Oggetto : osservazioni relative al progetto “Emergenza Gas - Incremento della capacità di rigassificazione: Progetto di ricollocazione nell’alto Tirreno della FSRU Golar Tundra e del nuovo collegamento alla rete nazionale di trasporto del gas naturale.

Istanza per il rilascio dell’autorizzazione unica all’esercizio per 22 anni, a seguito di ricollocazione, della FSRU Golar Tundra ai sensi dell’art. 5 del D.L. del 17 maggio 2022, n. 50 e del D.L. del 29 maggio 2023, n. 57”. Avviso del 10.08.2023.

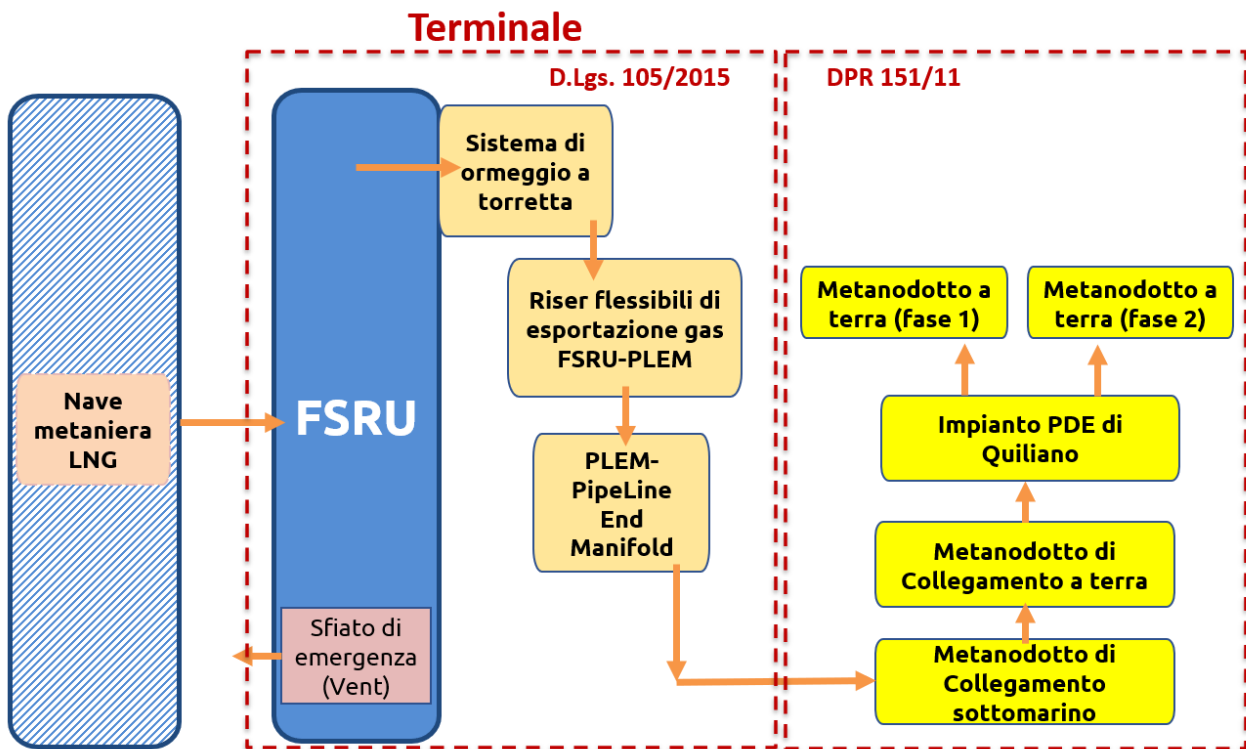
Il limite di batteria dell’impianto (perimetro dell’impianto soggetto alla normativa rischi rilevanti) viene fissato al PLEM ovvero all’inizio condotta sottomarina (ND650 26” – DP 100 bar lunghezza 2.210 metri) di avvio verso terra dalla torretta di ormeggio all’impianto PDE di Quiliano “*contenente le apparecchiature di filtraggio e misura del gas naturale, nonché la regolazione della pressione da 100 bar a 75 bar*”.

Secondo il proponente dalla torretta l'impianto esce dagli obblighi dei rischi rilevanti e ricade in quelli più generali relativi alla normativa antincendio (Dpr 151/2011) come tutta la nuova condotta terrestre fino al collegamento con la rete nazionale (metanodotto "Ponti-Cosseria").

Non si condivide tale interpretazione normativa, si ritiene invece che il perimetro dell'impianto a rischio di incidente rilevante relativo alla attività FSRU Golar Tundra oltre a comprendere la nave e gli impianti di rigassificazione includa il PLEM e la condotta sottomarina fino al PDE di Quiliano e la relativa riduzione di pressione per l'avvio alla condotta terrestre. Pertanto il rapporto di sicurezza dovrà essere esteso al PDE con i relativi obblighi, dalla valutazione degli scenari incidentali alla individuazione delle misure di prevenzione e di riduzione del danno a carico del gestore.

Quanto sopra in analogia con le previsioni per gli stoccaggi di GNL a terra ove i limiti di batteria sono quelli di entrata/uscita del gas da un lato da o per le navi metaniere e dall'altro da o per i condotti di trasporto su terra (cfr norma UNI EN 1473:2016 e Guida tecnica di prevenzione incendi per l'analisi dei progetti di impianti di stoccaggio di GNL di capacità superiore a 50 tonnellate - Direzione Centrale Prevenzione e Sicurezza Tecnica Vigili del Fuoco – 2018).

E' pacifico che una diversa perimetrazione ha effetti sulla individuazione delle aree di danno che, allo stato e per la scelta del proponente, rimarrebbero confinate nell'area marina antistante la nave.
